«КОМПЛЕКСНАЯ ЗАСТРОЙКА ТЕРРИТОРИИ, РАСПОЛОЖЕННОЙ В ГРАНИЦАХ УЛИЦ: КАМЧАТСКАЯ-ЗАПАДНОСИБИРСКАЯ-ЭНТУЗИАСТОВ.
МНОГОЭТАЖНЫЙ ЖИЛОЙ ДОМ ГП-75. МНОГОЭТАЖНЫЙ ЖИЛОЙ ДОМ ГП-76»

Многоэтажный жилой дом ГП-75

Архитектурно-строительные решения.

31081-75-АС9

Развертка шахты лифта Л-1 (лифт грузоподъемностью 1000 кг)

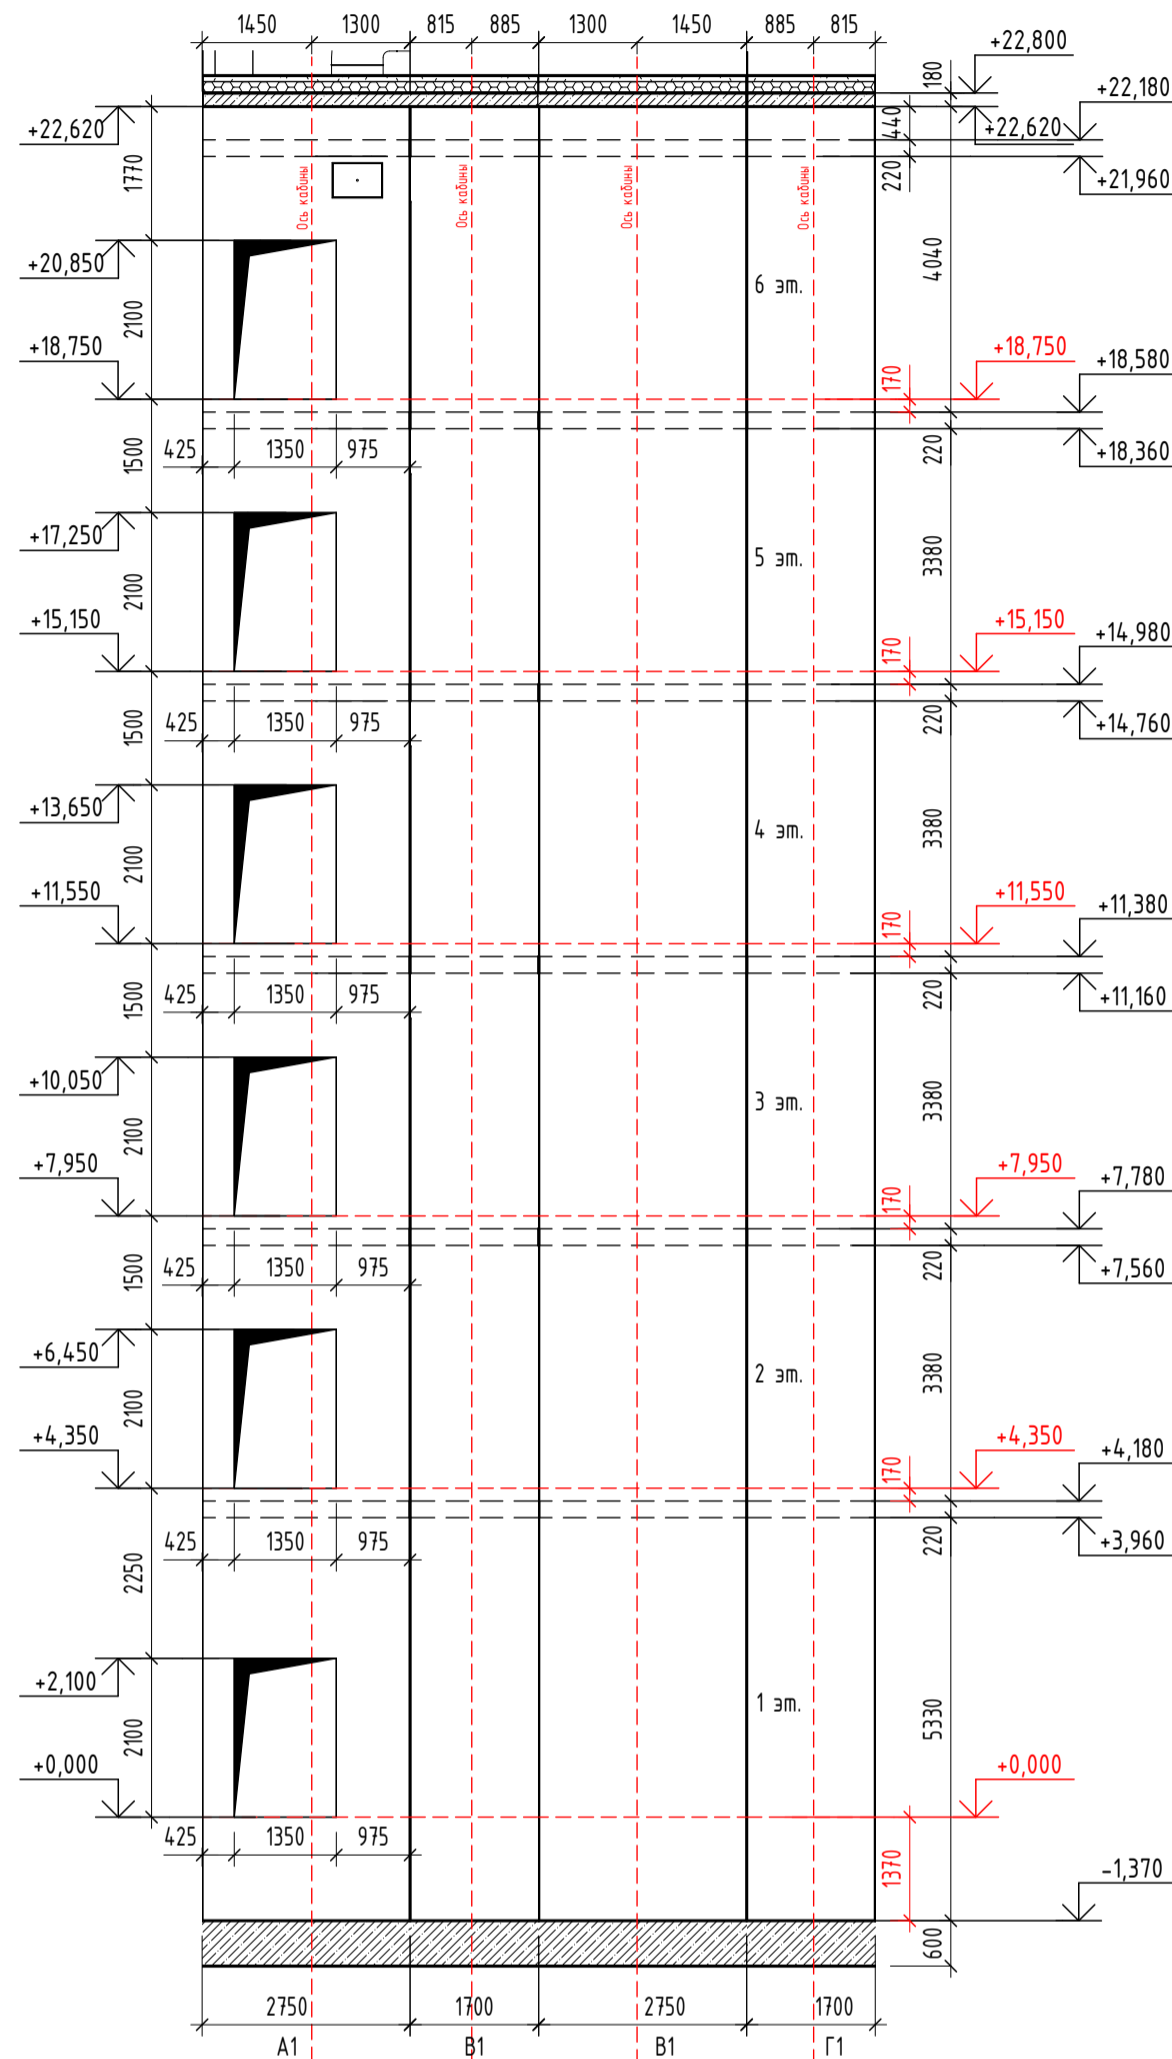
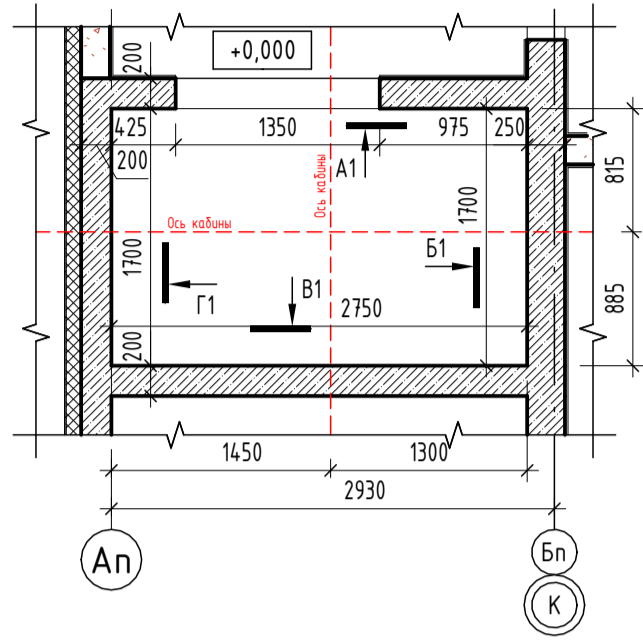
Разрешение		Обозначение	31081-75-АС9		
33-25		Наименование объекта строительства	«Комплексная застройка территории, расположенной в границах улиц: Камчатская-Западносибирская-Энтузиастов. Многоэтажный жилой дом ГП-75. Многоэтажный жилой дом ГП-76»		
Изм.	Лист	Содержание изменения		Код	Примечание
1	16	Откорректирован низ шахты лифта Л-1 в соответствии с разделом КЖ		4	Лист зам.
